## **VYSVĚTLENÍ ZADÁVACÍ DOKUMENTACE Č. 1**

## **FVE město Nymburk etapa 2.**

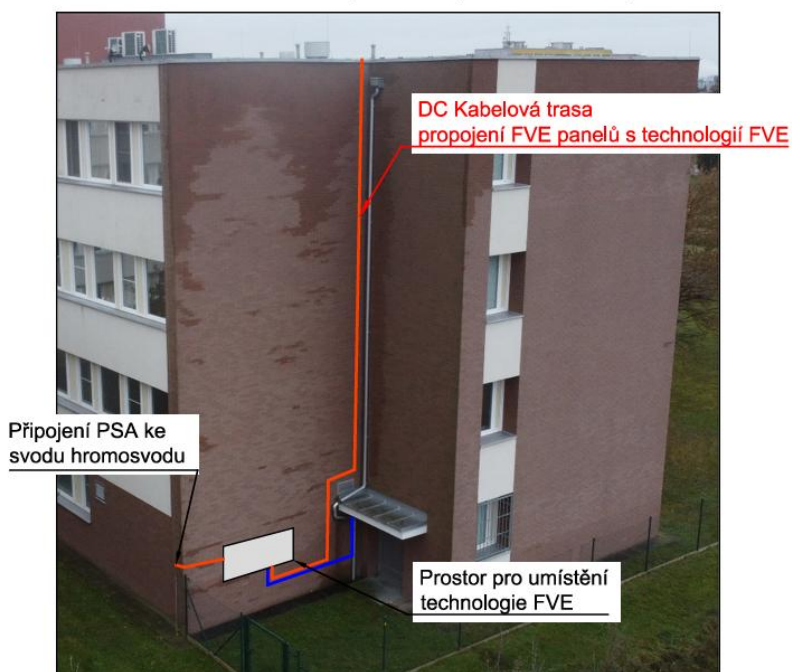
PD předpokládá kompletní výměnu elektroměrového rozvaděče (EMR). Ověřte prosím u distributora ČEZ, zda je přípustné ponechat EMR v objektu (bez přemístění), nebo zda distributor vyžaduje jiné umístění. Odpověď zásadně ovlivňuje rozsah prací na EMR/HDR.

Spolu s výměnou nebude požadováno přemístění měření ČEZ. Rozvaděč objednatel zajistí nový a elektroměr bude přesunut ven na budovu na hranu objektu.
